ANEKS NR 4 DO INSTRUKCJI SERWISOWEJ OTV NEPTUN 471

OTV NEPTUN 471A

Aneks zawiera zmiany związane z wprowadzeniem do produkcji i handlu odbiornika TV Neptun 471A.

BLOK REGULACJI NEPTUN 471A. SCHEMAT MONTAŻOWY.

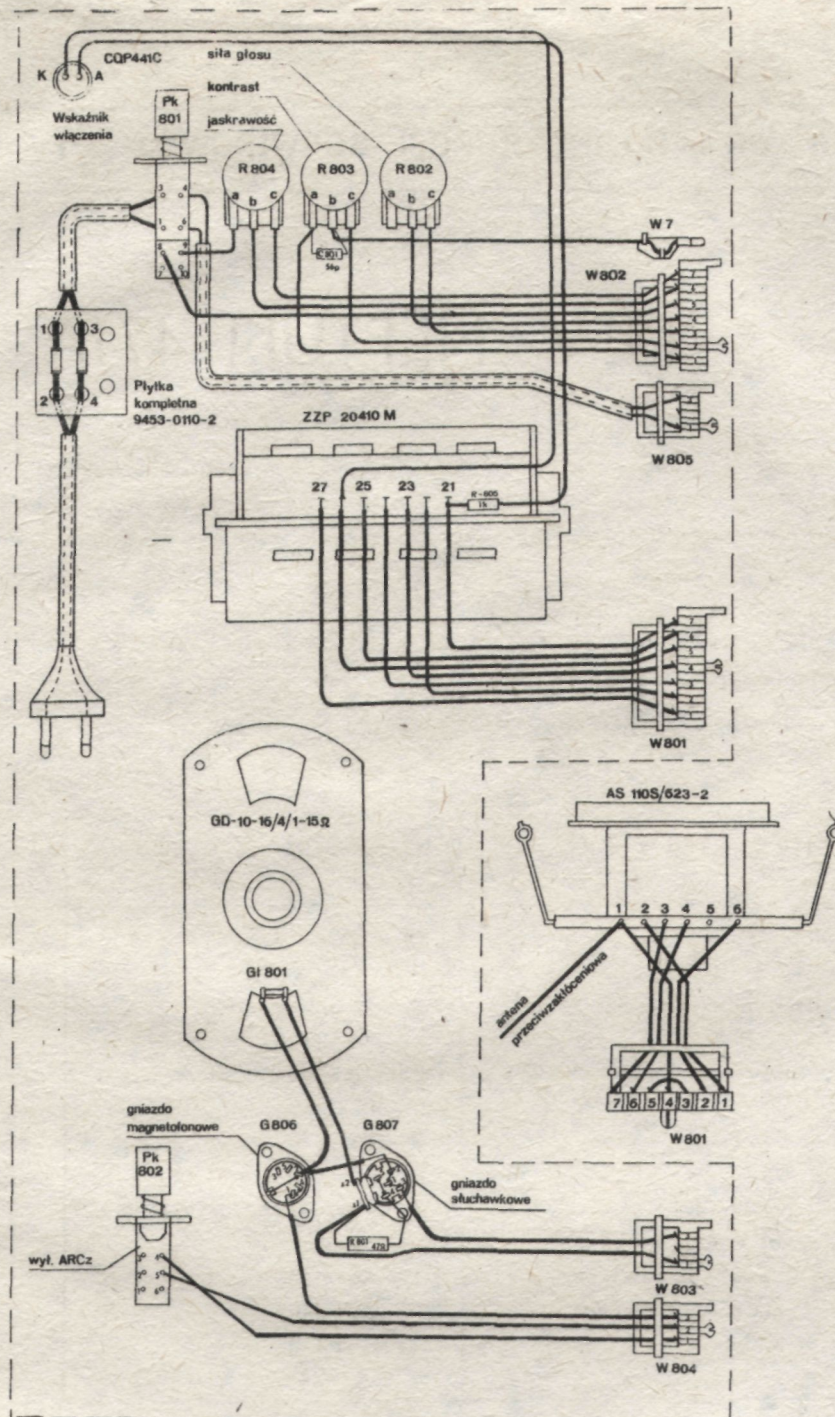
Zmianie uległa także część regulacyjna, zmierzono położenie bloków regulacyjnych.

III. Schemat połączenia wskaźnika włączenia odbiornika w OTV Neptun 471A.

W czasie pracy odbiornika wskaźnik świeci czerwoną barwą.

W OTV Neptun 471A stosowany jest tylko blok w.cz. - p.cz. UBP - 1002 wyk.5 z głowicą MOS FET TJ 01M.
